Commission économique pour l'Europe**Comité des transports intérieurs****Forum mondial de l'harmonisation des Règlements
concernant les véhicules****Groupe de travail de la sécurité passive****Soixantième session**

Règlement n° 129 (Dispositifs améliorés de retenue pour enfants)**Proposition de complément 1 à la série 02 d'amendements
au Règlement n° 129****Communication de l'expert de la France***

Figure 1

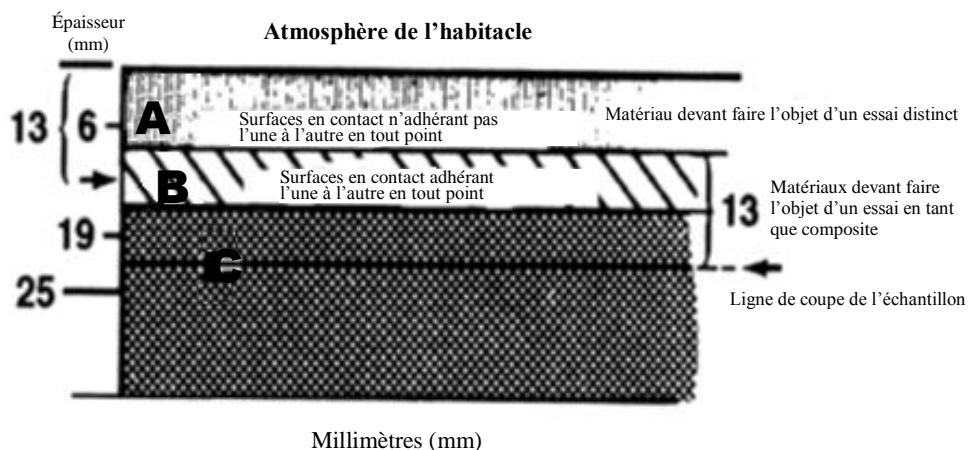
2. Choix des matériaux (voir la figure 1 ci-dessous)

2.1 Toute partie d’un matériau simple ou composite située à moins de 13 mm de l’atmosphère de l’habitacle doit satisfaire aux prescriptions énoncées au paragraphe 6.1.6.

2.1.1 Tout matériau qui n’adhère pas à un autre ou à d’autres matériau(x) en tout point de contact avec ce ou ces matériau(x) doit satisfaire aux prescriptions énoncées au paragraphe 6.1.6 au cours d’un essai distinct.

2.1.2 Tout matériau qui adhère à un autre ou à d’autres matériau(x) à tout point de contact doit satisfaire aux prescriptions énoncées au paragraphe 6.1.6 au cours d’un essai subi en tant que matériau composite conjointement avec le ou les autre(s) matériau(x).

Le matériau A présente une interface non adhérente avec le matériau B et doit faire l’objet d’un essai distinct.

Une partie du matériau B est située à moins de 13 mm de l’atmosphère de l’habitacle, et les matériaux B et C adhèrent l’un à l’autre en tout point de contact. Par conséquent, B et C doivent faire l’objet d’un essai en tant que matériau composite.

La découpe est pratiquée dans le matériau C comme le montre la figure 1, de manière à obtenir un échantillon de 13 mm d’épaisseur.

Figure 2
Toutes les dimensions sont en millimètres (mm)

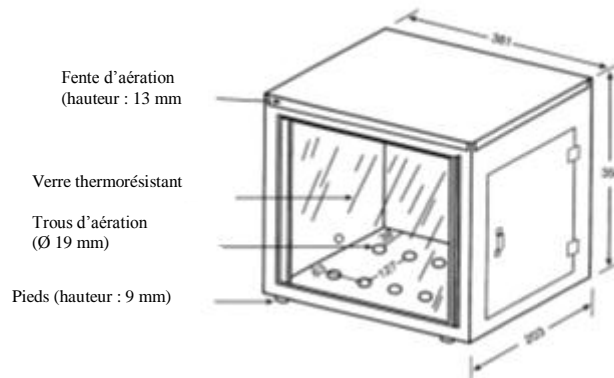
- 3. Procédure d'essai**
- 3.1** Afin de protéger les échantillons des courants d'air, l'essai est effectué dans une chambre de combustion métallique dont les dimensions intérieures sont les suivantes : longueur : 381 mm ; profondeur : 203 mm ; et hauteur : 356 mm et qui est munie d'une fenêtre d'observation en verre à l'avant, d'une ouverture pouvant être fermée pour permettre l'introduction du porte-échantillon, et d'un trou destiné à recevoir le tuyau d'alimentation d'un bec à gaz. Pour la ventilation, la partie supérieure de la chambre comporte une fente d'aération de 13 mm en faisant tout le tour ; la base est munie de 10 trous de 19 mm de diamètre chacun et de pieds de 10 mm de haut, tous disposés comme indiqué sur la figure 2.

- 3.3** L'échantillon d'essai est inséré entre deux bâtis de métal en forme de U superposés, de 25 mm de largeur et de 10 mm de hauteur.
- Les dimensions intérieures des bâtis en forme de U sont de 51 mm de largeur par 330 mm de longueur.

- 5.1 Monter l'échantillon de manière que ses deux côtés et un de ses bords soient maintenus dans le bâti en forme de U. Si la taille de l'échantillon ne dépasse pas 51 mm, de sorte que les côtés de l'échantillon ne puissent être maintenus dans le bâti en forme de U, disposer l'échantillon sur les supports de fils métalliques comme décrit au paragraphe 3.3, un de ses bords étant maintenu par l'extrémité fermée du bâti en forme de U.

- 5.3 La flamme étant réglée comme décrit au paragraphe 2.4, disposer le bec Bunsen et l'échantillon de telle sorte que le centre de l'extrémité supérieure du brûleur se trouve à 19 mm au-dessous du centre de l'arête inférieure du bord libre de l'échantillon.
